医疗综合楼一层平面图

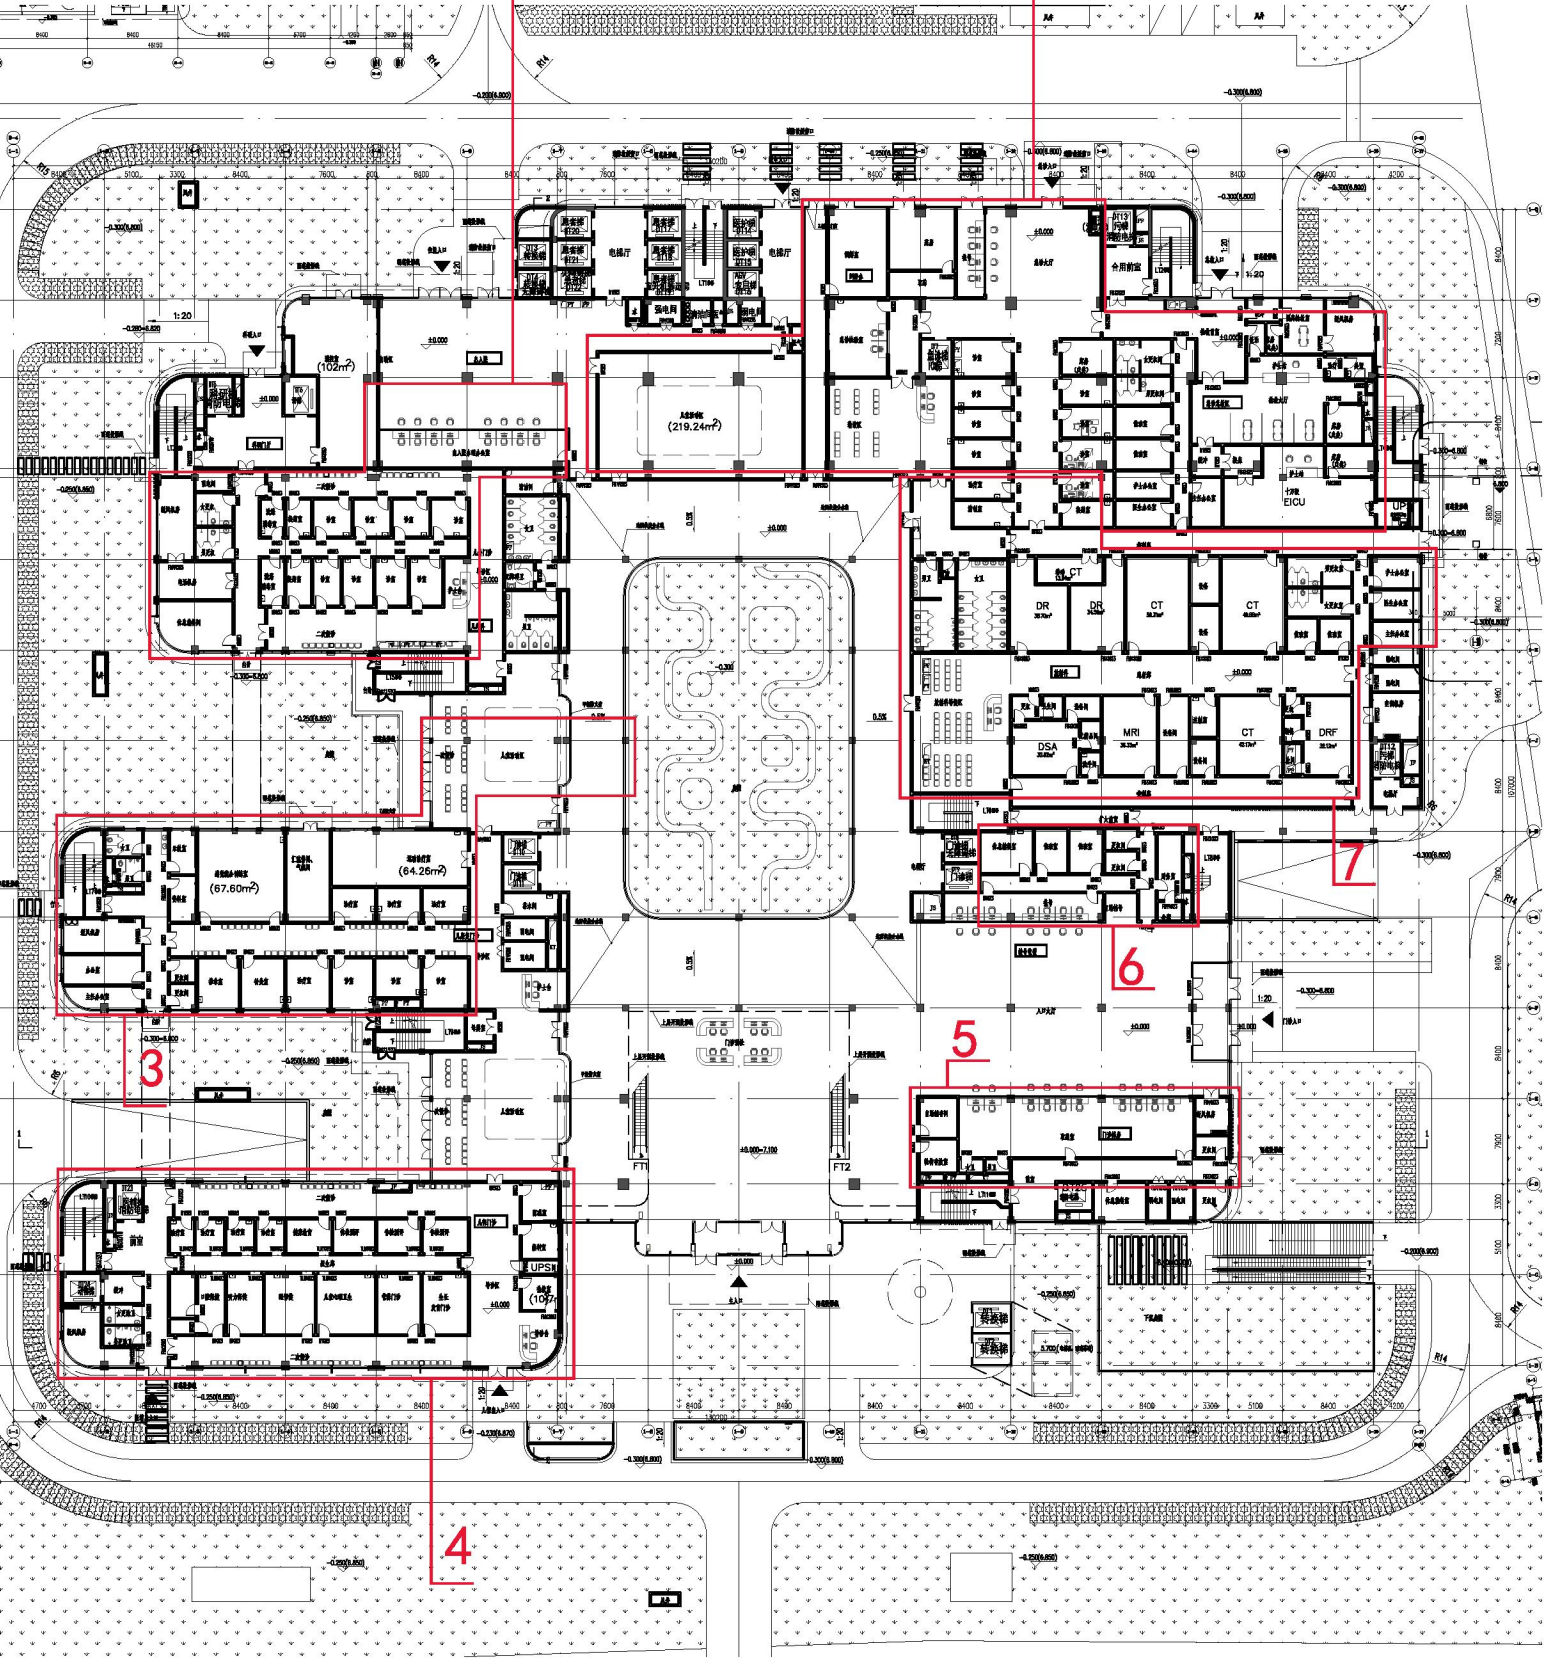
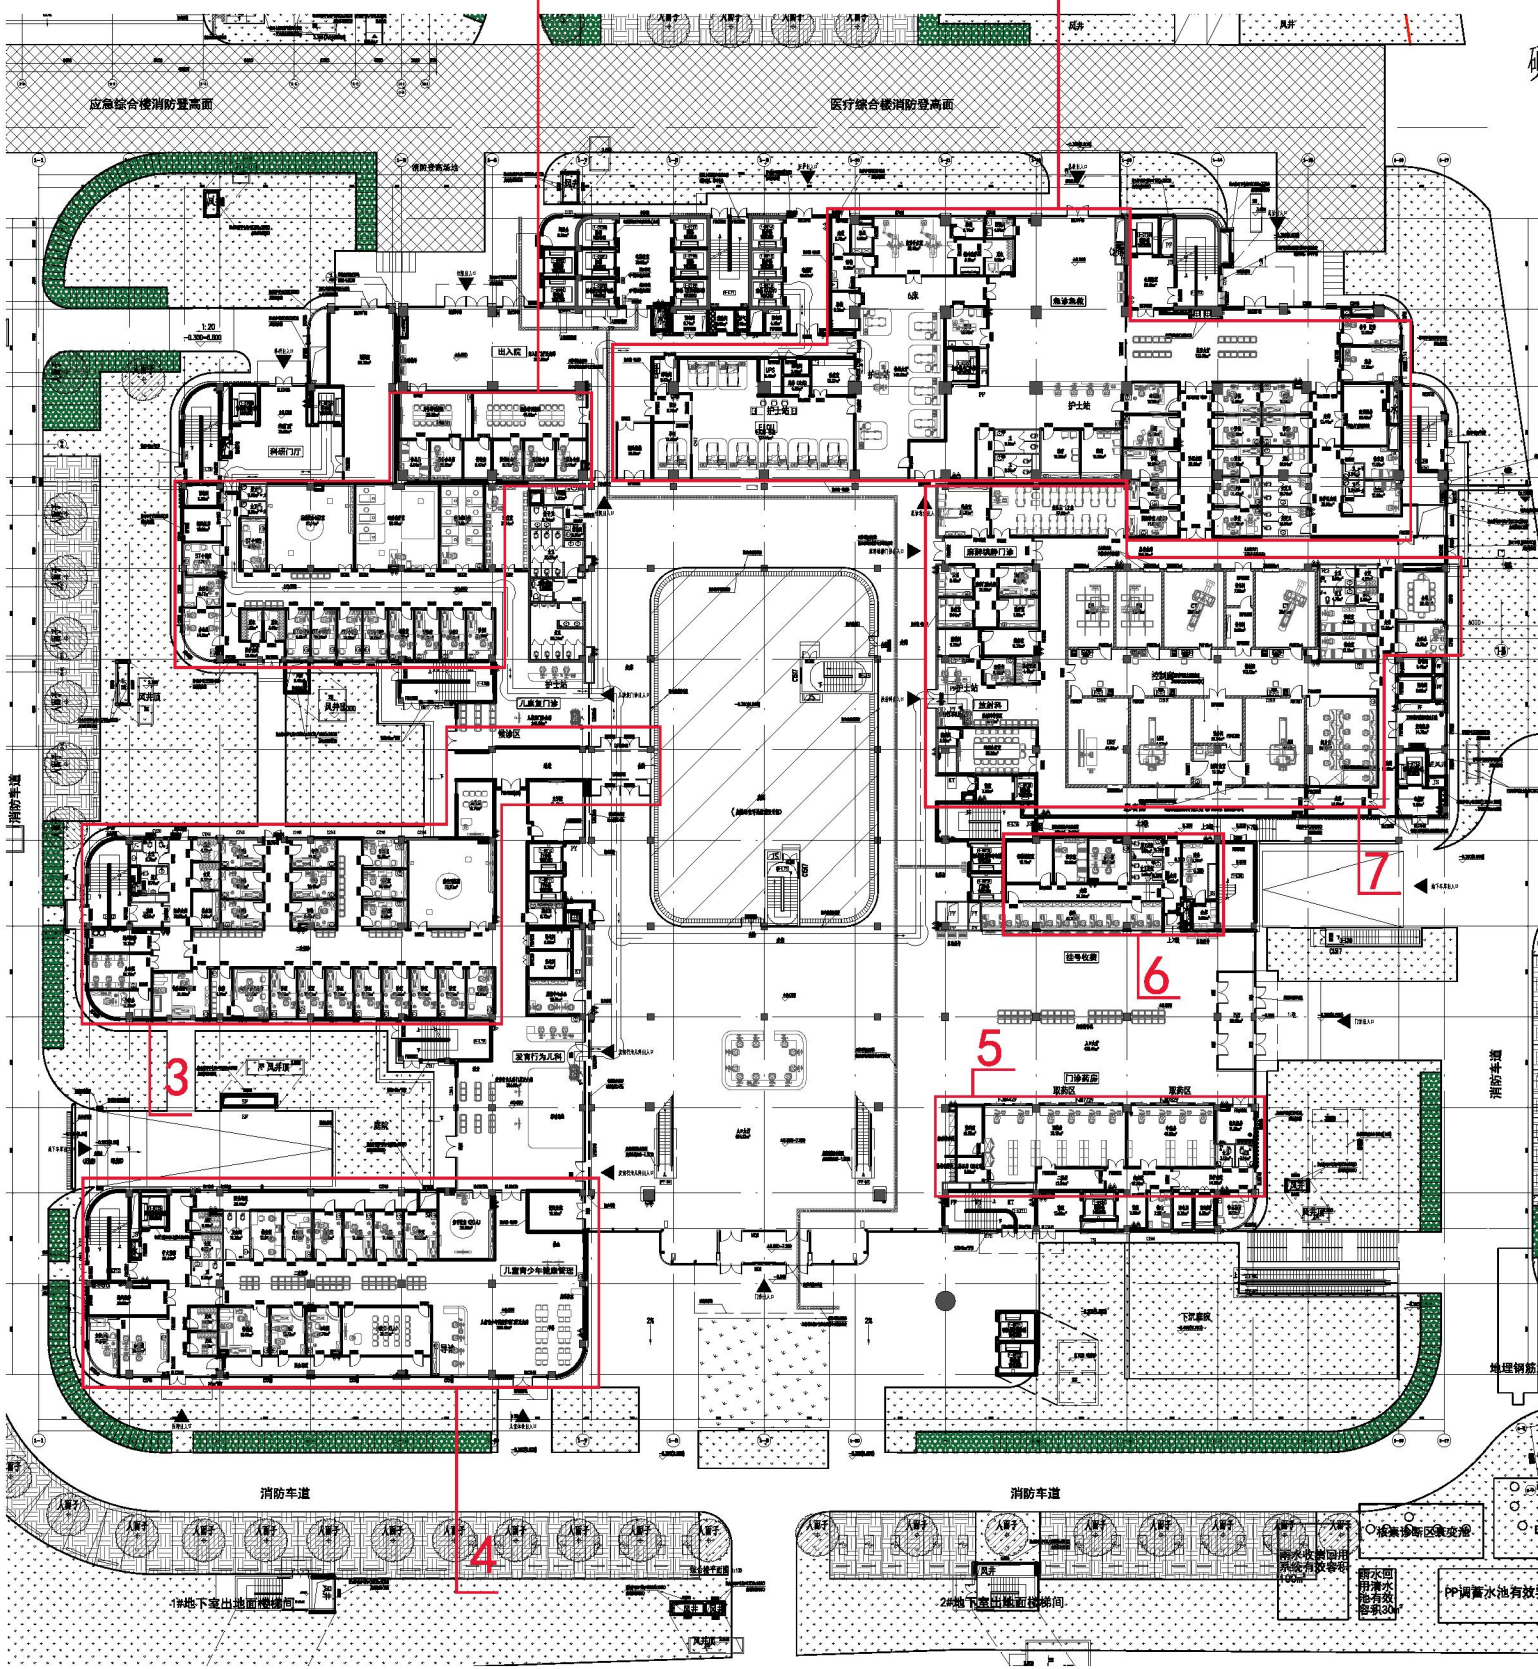
- 1、优化调整急诊区平面功能。
- 2、原儿外科调整为儿康复门诊功能。
- 3、原儿康复门诊调整为发育行为儿科。
- 4、原儿保门诊调整为儿童青少年健康管理科

- 5、优化调整门诊药房平面功能。
- 6、优化调整挂号收费平面功能。
- 7、优化调整放射科平面功能，增加麻醉镇静部门。
- 8、本层建筑面积不变

医疗综合楼二层平面图

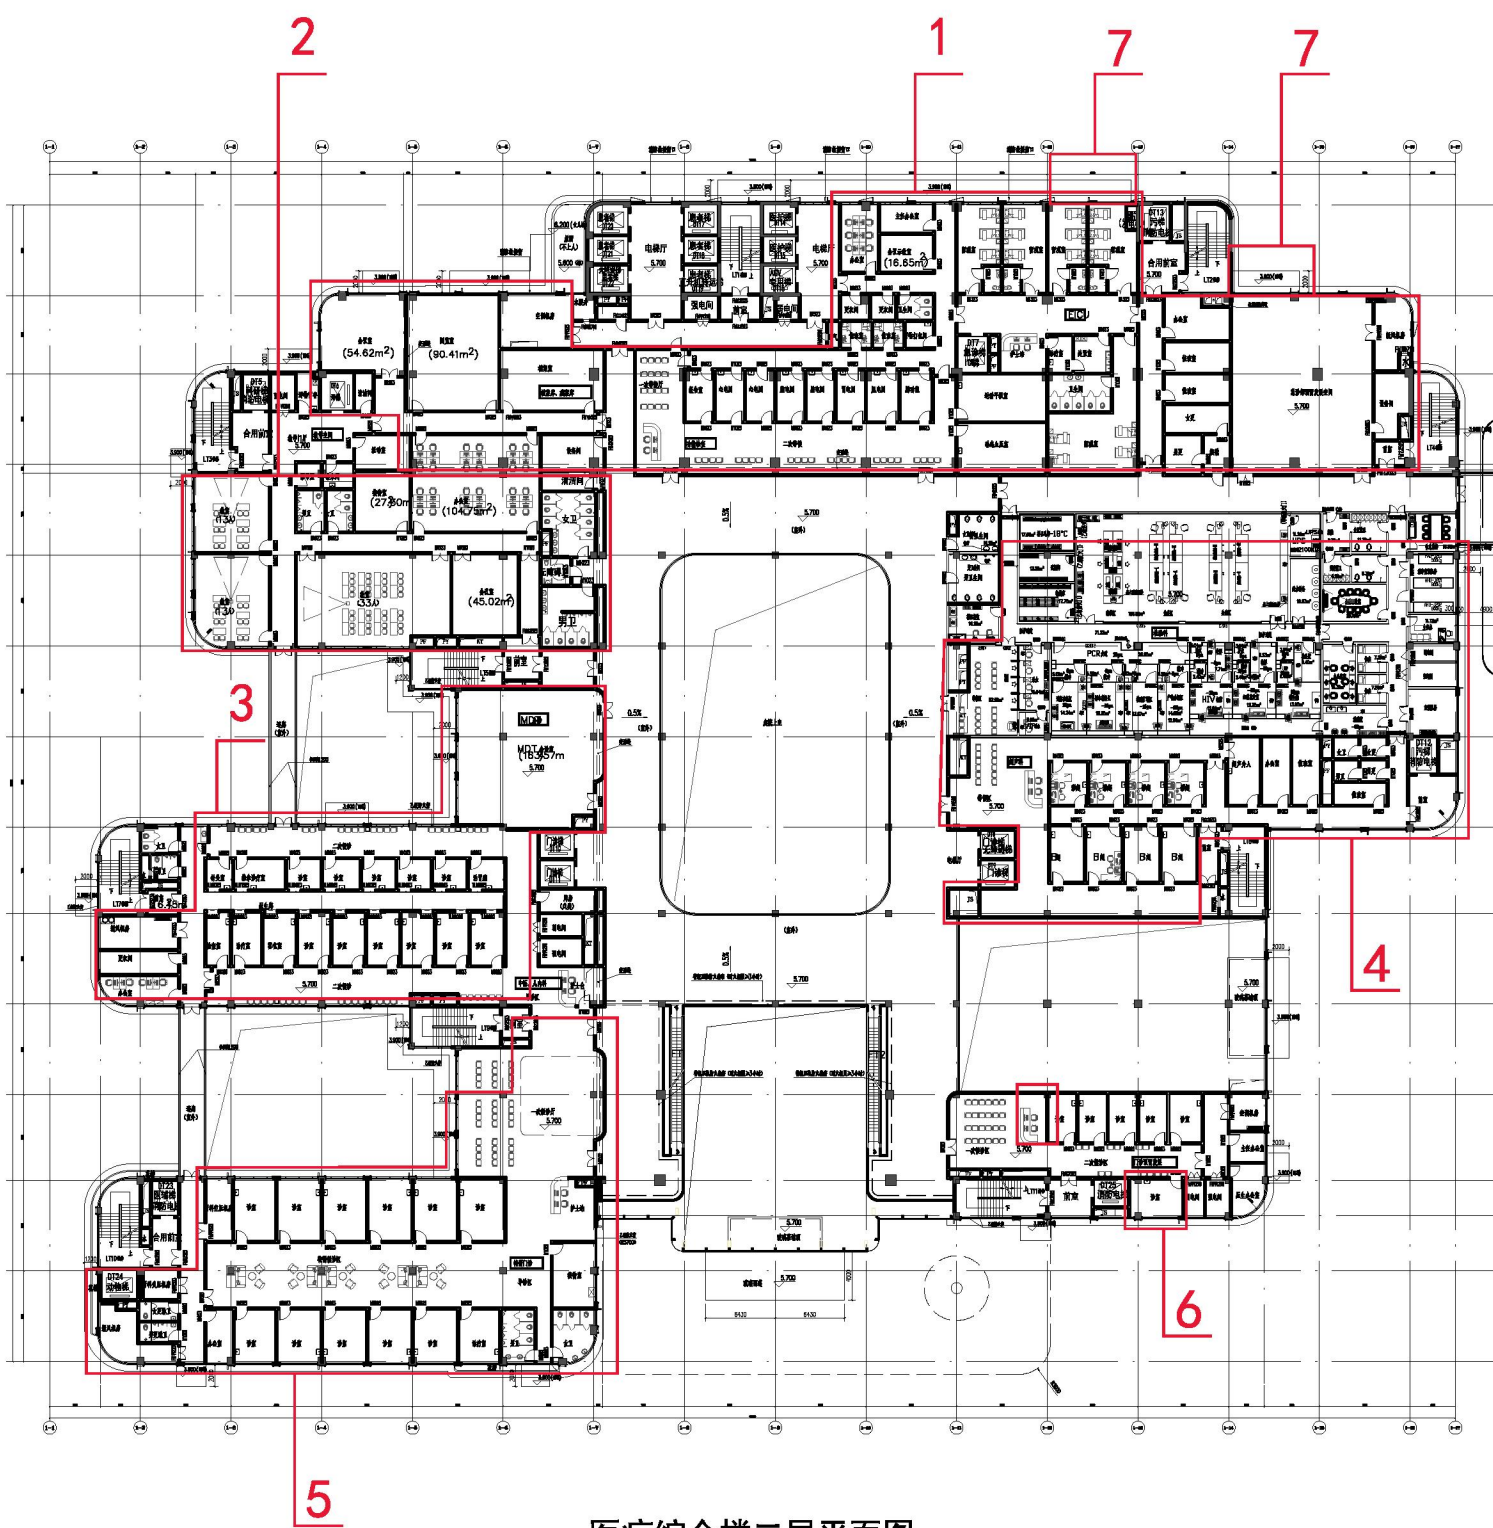
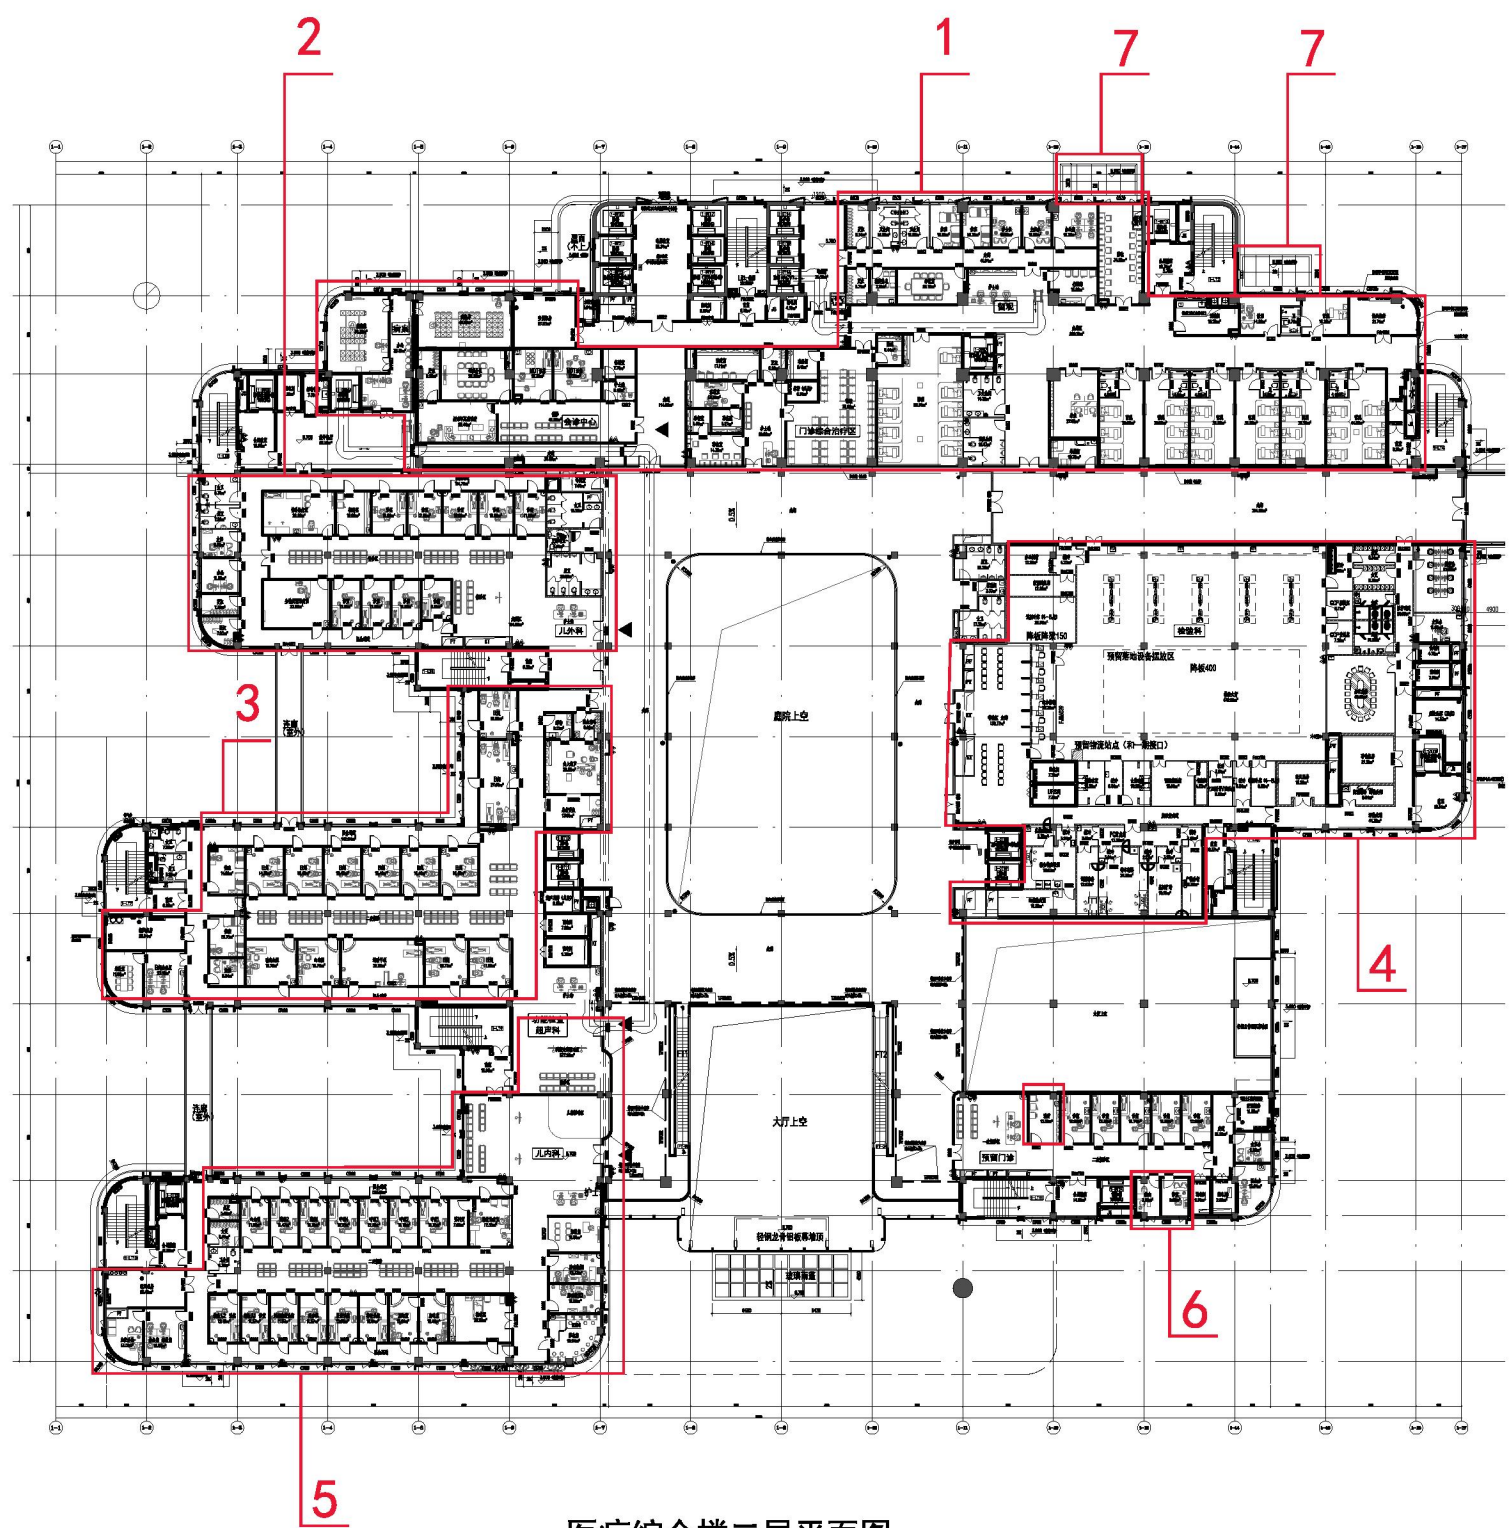
- 1、优化调整门诊综合治疗区平面功能。
- 2、原教学区调整为儿外科。
- 3、原中医、儿内科调整为功能检查超声科。
- 4、优化调整检验科平面功能。

- 5、原特需门诊调整为儿内科。
- 6、优化调整预留诊室区。
- 7、优化调整玻璃雨棚。
- 8、本层建筑面积由原来8421.16平米调整为8445.49平米。(计容)
